再処理事業変更許可申請書の一部補正の概要について

2020 再計発第 101 号により申請する当社再処理事業所再処理事業変更許可申請書の本文及び添付書類の一部補正について、補正概要、補正内容及び補正理由を以下に示す。

- ・考慮する自然現象に「太陽フレア、磁気嵐」を追加。
- ・その他、記載の適正化及び明確化。

別紙 3 : 新規制基準対応再処理事業変更許可申請に係る変更前後対比表

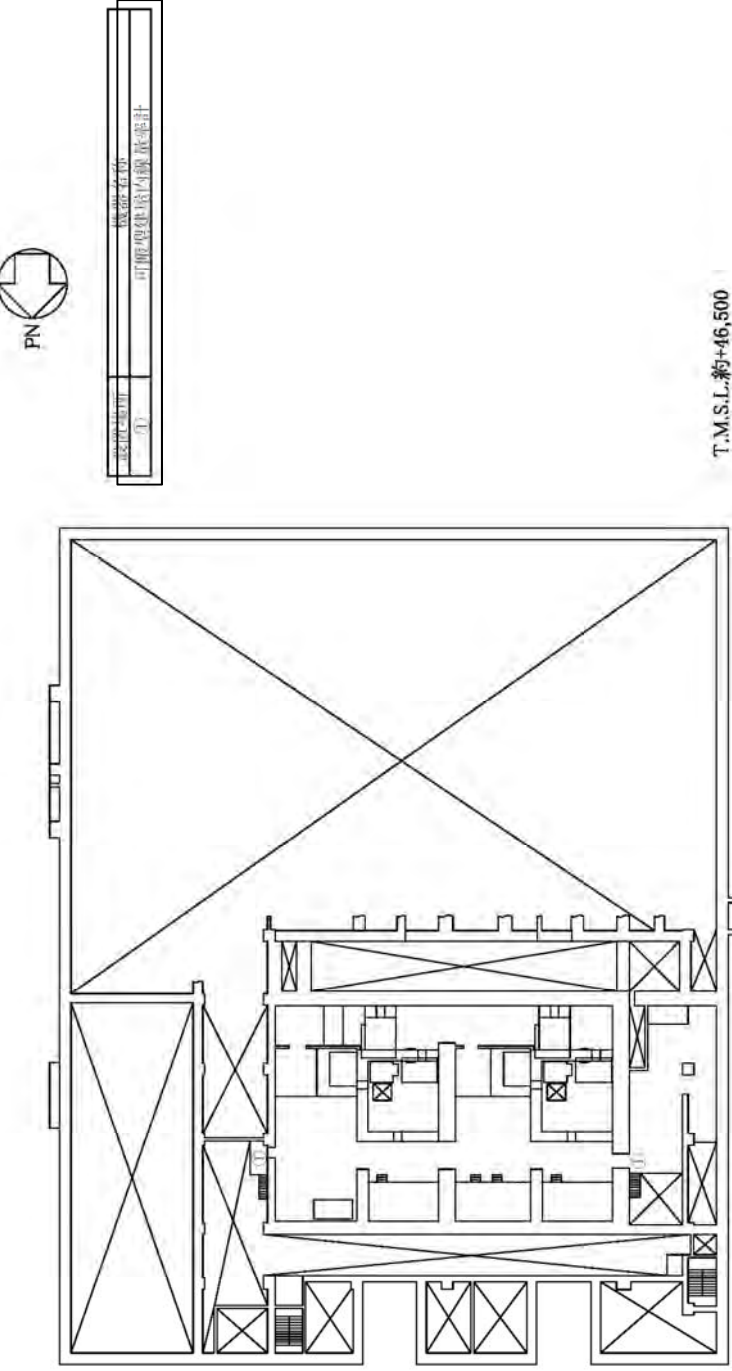
変 更 前 (令和2年4月28日補正申請)	変 更 後	備 考
<p>第6.2.1-78図 使用済燃料貯蔵槽の冷却等のために必要な計装設備の機器配置図 (使用済燃料受入れ・貯蔵建屋 地上1階)</p>	<p>第6.2.1-77図 使用済燃料貯蔵槽の冷却等のために必要な計装設備の機器配置図 (使用済燃料受入れ・貯蔵建屋 地上1階)</p>	<p>記載の適正化 (重大事故等対処設備の仕様表との整合を図る)</p> <ul style="list-style-type: none"> ・ 液位計 : ① → ①、② ・ 温度計 : ② → ③ ・ カメラ : ③ → ④ ・ モニタ : ④ → - ・ 線量計 : - → ⑤ <p>図番号繰り上げ</p>

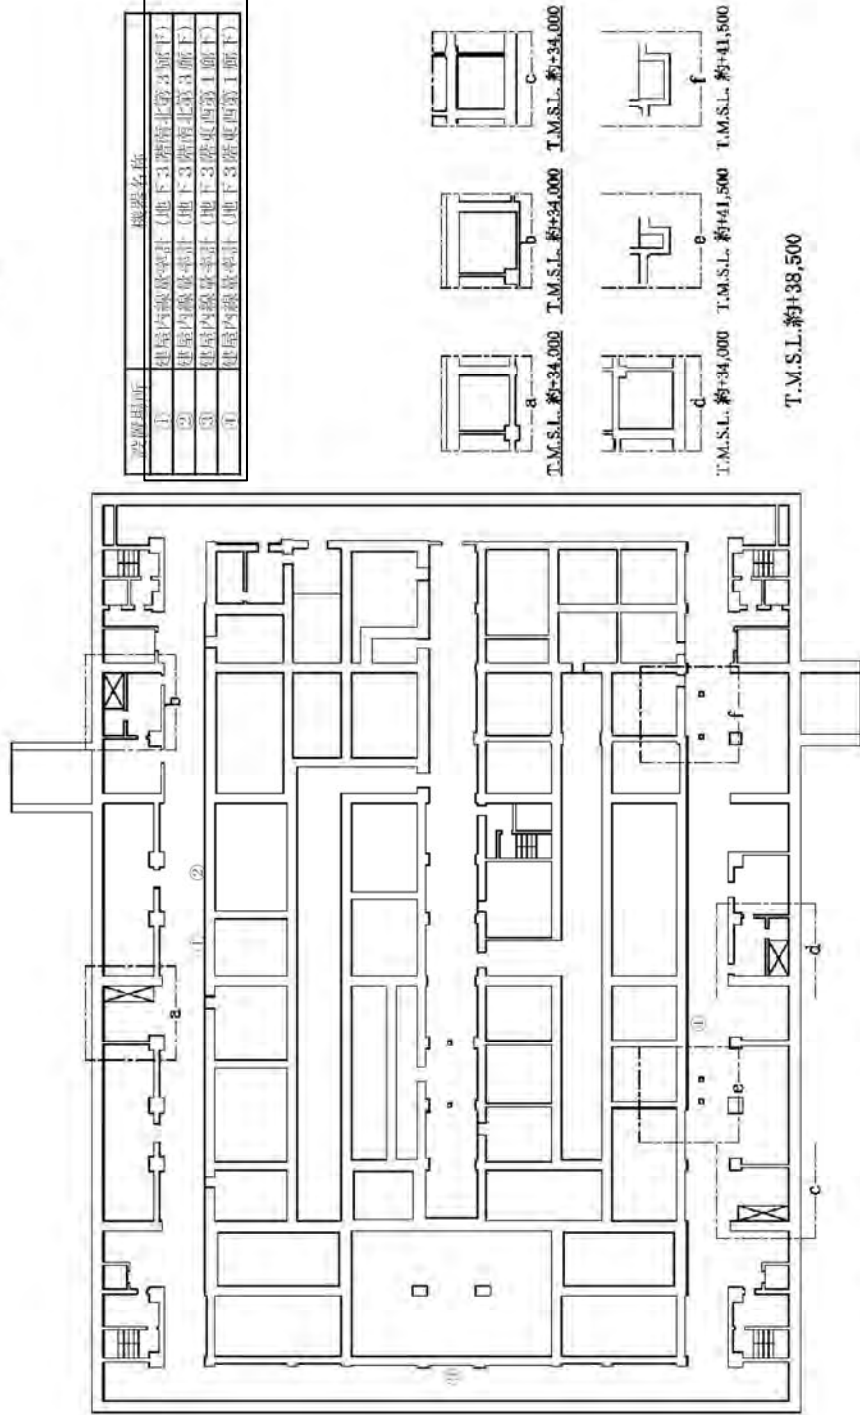
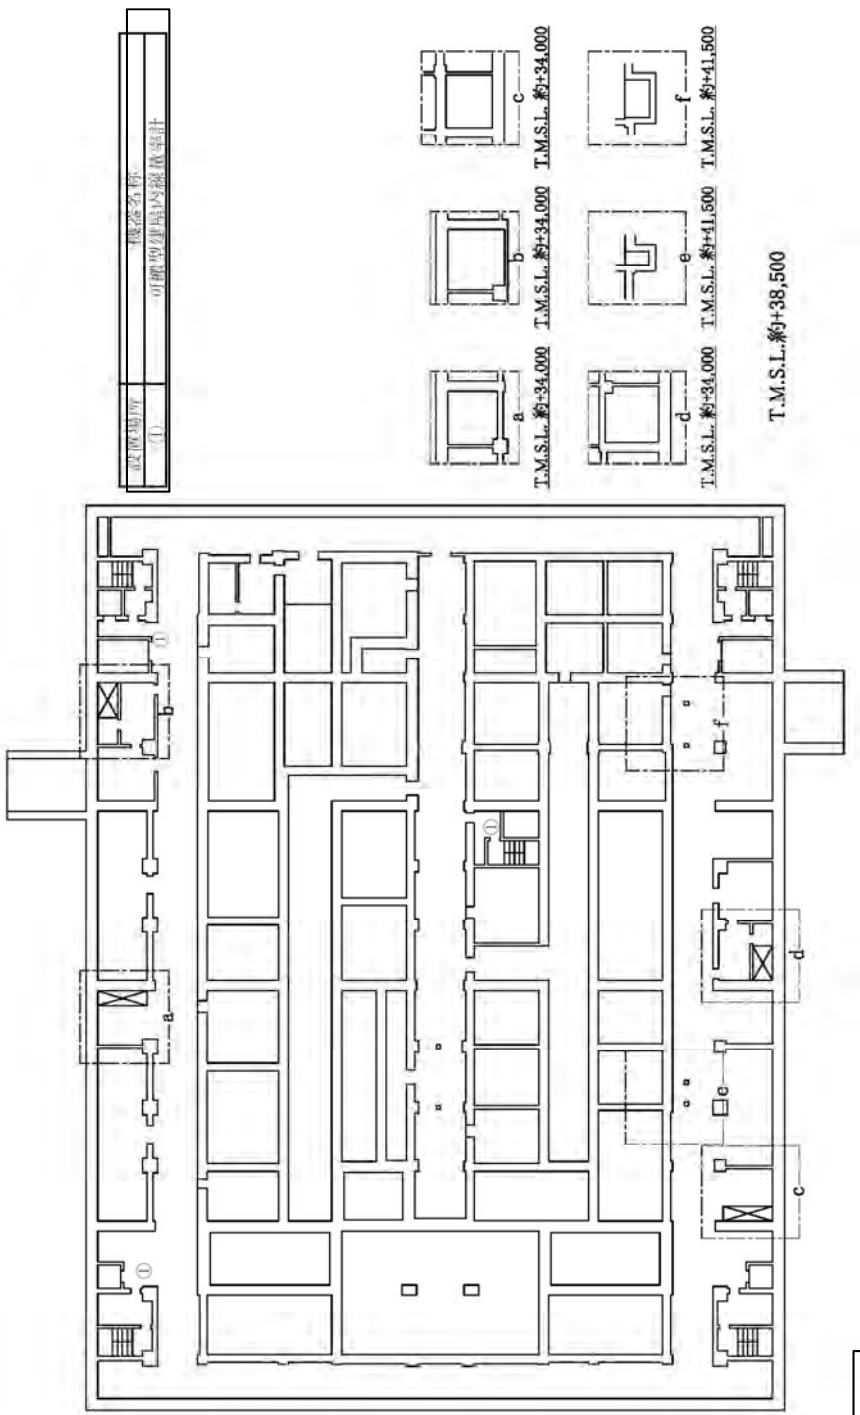
変 更 前 (令和2年4月28日補正申請)	変 更 後	備 考
 <p>建設名称 建屋内除染中継 (アンテナ型防護設備(B-室))</p> <p>T.M.S.L.約+65,000</p> <p>T.M.S.L.約+67,500</p> <p>T.M.S.L.約+70,500</p> <p>第6.2.1-92図 工場等外への放射性物質等の放出を抑制するために必要な計装設備の機器配置図 (分離建屋 地上3階)</p>	 <p>建設名称 可搬型建屋内除染中継</p> <p>T.M.S.L.約+65,000</p> <p>T.M.S.L.約+67,500</p> <p>T.M.S.L.約+70,500</p> <p>第6.2.1-90図 工場等外への放射性物質等の放出を抑制するために必要な計装設備の機器配置図 (分離建屋 地上3階)</p>	<p>記載の適正化 (重大事故等対処設備の仕様表との整合を図る)</p> <p>図番号繰り上げ</p>

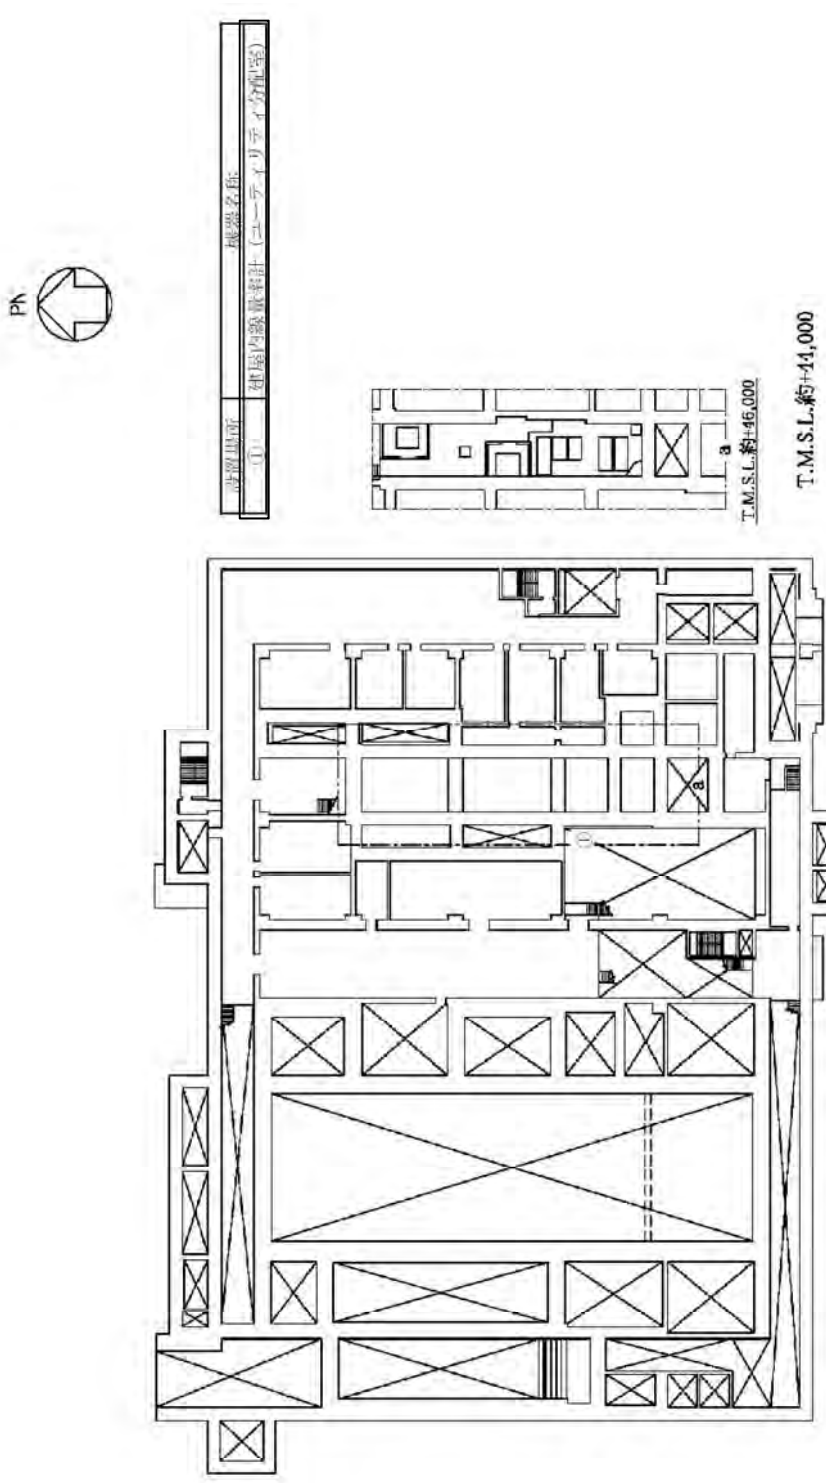
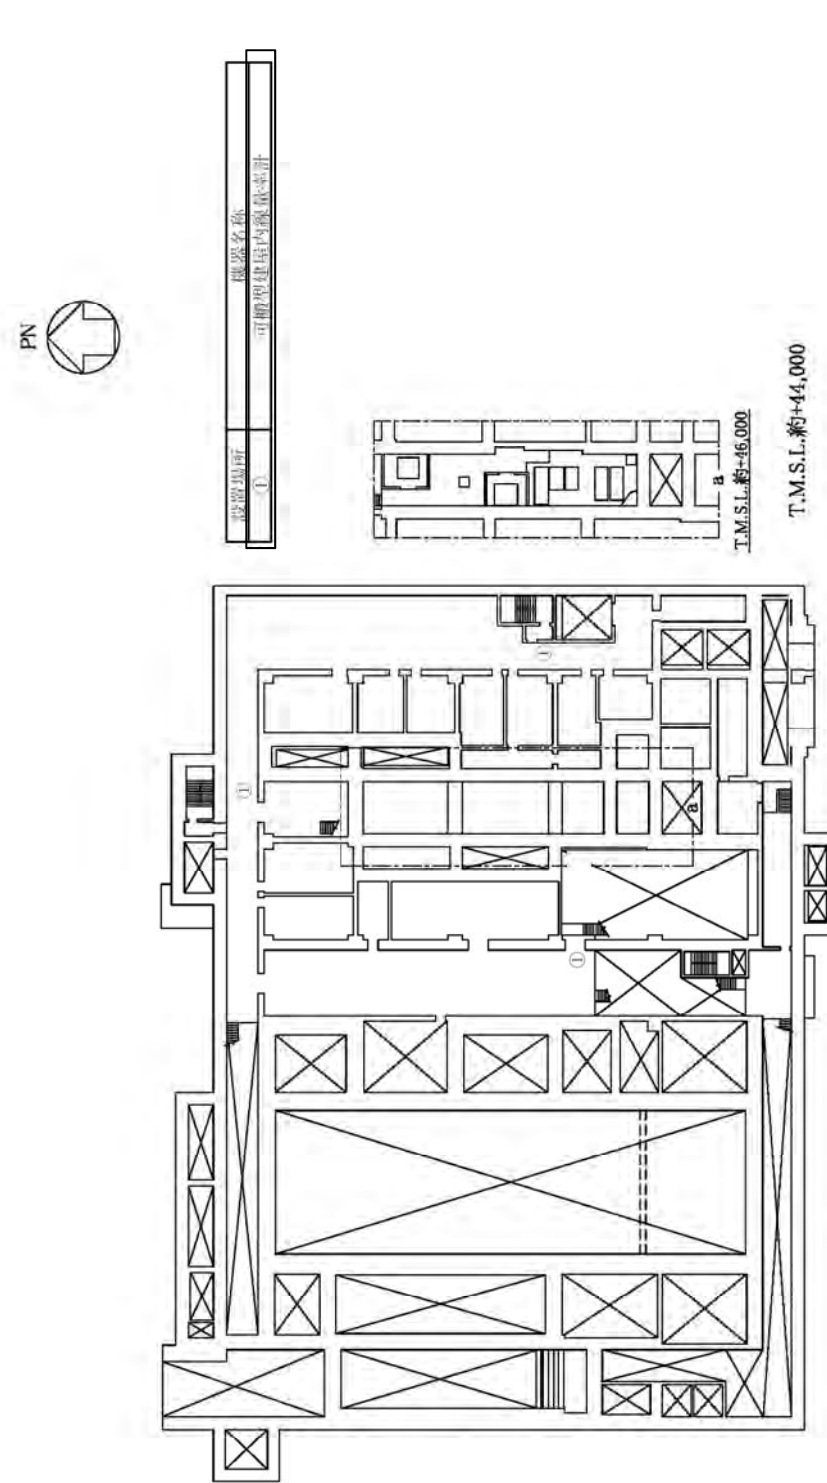
変更前 (令和2年4月28日補正申請)	変更後	備考
 <p>第6.2.1-99図 工場等外への放射性物質等の放出を抑制するために必要な計装設備の機器配置図 (ウラン・プルトニウム混合脱硝建屋 地下1階)</p> <p>設置場所 (1) 機器名称 可搬型建屋脱硝計</p> <p>T.M.S.L.約+47,500</p> <p>T.M.S.L.約+51,500</p> <p>T.M.S.L.約+51,000</p> <p>T.M.S.L.約+51,500</p>	 <p>第6.2.1-97図 工場等外への放射性物質等の放出を抑制するために必要な計装設備の機器配置図 (ウラン・プルトニウム混合脱硝建屋 地下1階)</p> <p>設置場所 (1) 機器名称 可搬型建屋脱硝計</p> <p>T.M.S.L.約+47,500</p> <p>T.M.S.L.約+51,500</p> <p>T.M.S.L.約+51,000</p> <p>T.M.S.L.約+51,500</p>	<p>記載の適正化 (重大事故等対処設備の仕様表との整合を図る)</p> <p>図番号繰り上げ</p>

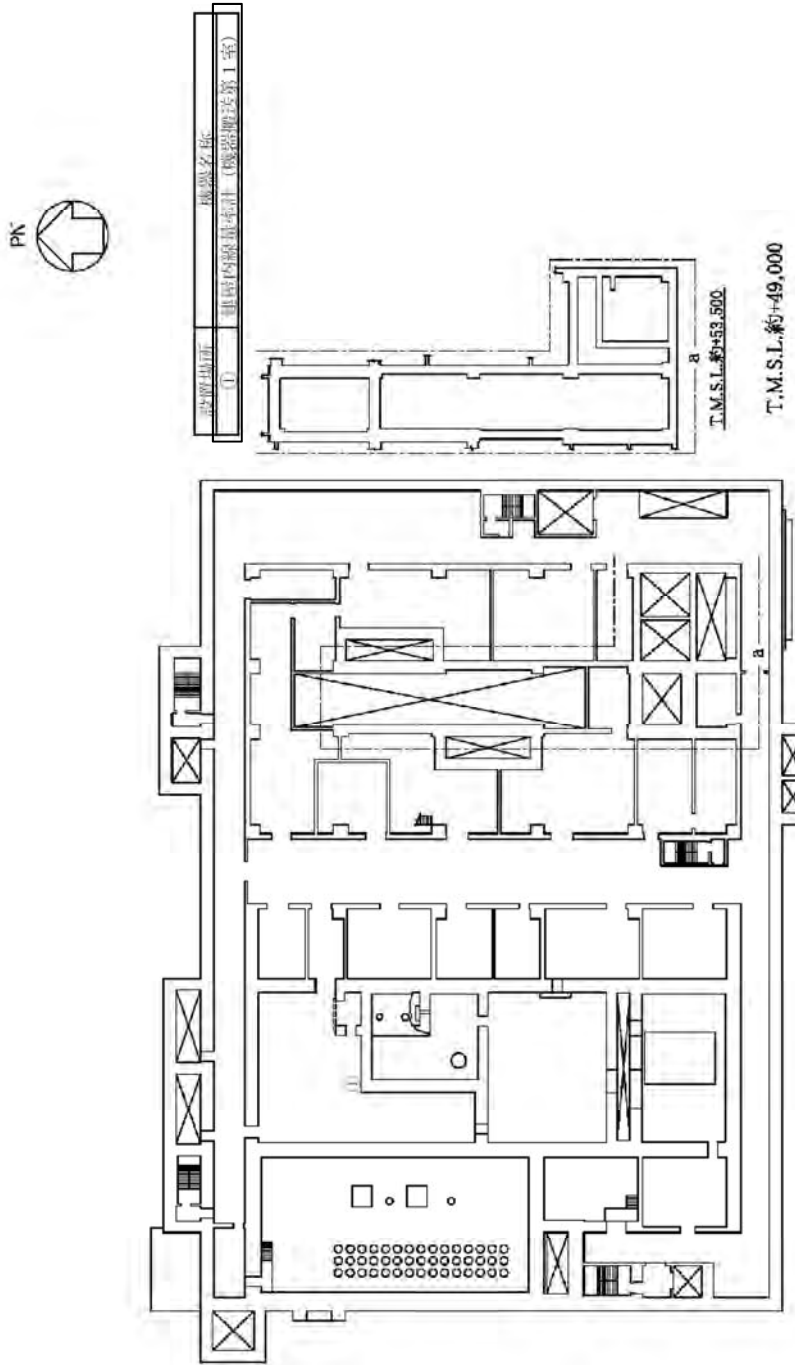
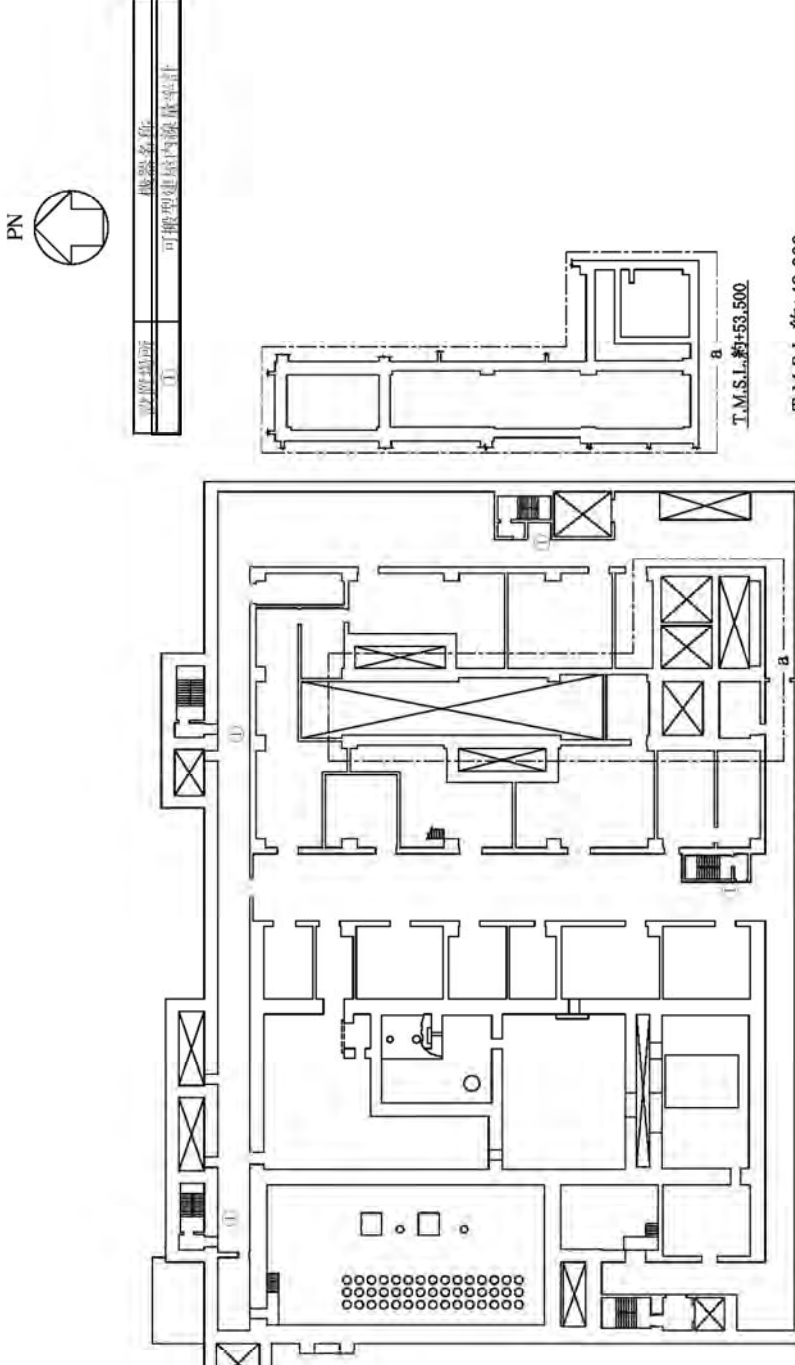
変 更 前 (令和2年4月28日補正申請)	変 更 後	備 考												
<div style="display: flex; justify-content: space-between; align-items: center;"> <div style="text-align: center;">  </div> <div style="text-align: center;"> <table border="1" style="font-size: 8px;"> <tr><td>設置場所</td><td>機器名称</td></tr> <tr><td>①</td><td>建物内線量率計 (固化セル保管室2号)</td></tr> <tr><td>②</td><td>建物内線量率計 (固化セル保管室1号)</td></tr> <tr><td>③</td><td>建物内線量率計 (地下4階保管室3号下)</td></tr> </table> </div> <div style="text-align: center;"> <p>T.M.S.L.約+34,000</p> </div> </div> <div style="text-align: center; margin: 20px 0;">  </div> <div style="text-align: center;"> <p>第6.2.1-100図 工場等外への放射性物質等の放出を抑制するために必要な計装設備の機器配置図 (高レベル廃液ガラス固化建屋 地下4階)</p> </div>	設置場所	機器名称	①	建物内線量率計 (固化セル保管室2号)	②	建物内線量率計 (固化セル保管室1号)	③	建物内線量率計 (地下4階保管室3号下)	<div style="display: flex; justify-content: space-between; align-items: center;"> <div style="text-align: center;">  </div> <div style="text-align: center;"> <table border="1" style="font-size: 8px;"> <tr><td>設置場所</td><td>機器名称</td></tr> <tr><td>①</td><td>可搬式建屋内線量率計</td></tr> </table> </div> <div style="text-align: center;"> <p>T.M.S.L.約+34,000</p> </div> </div> <div style="text-align: center; margin: 20px 0;">  </div> <div style="text-align: center;"> <p>第6.2.1-98図 工場等外への放射性物質等の放出を抑制するために必要な計装設備の機器配置図 (高レベル廃液ガラス固化建屋 地下4階)</p> </div>	設置場所	機器名称	①	可搬式建屋内線量率計	<p>記載の適正化 (重大事故等対処設備の仕様表との整合を図る)</p> <p style="text-align: center; margin-top: 20px;">図番号繰り上げ</p>
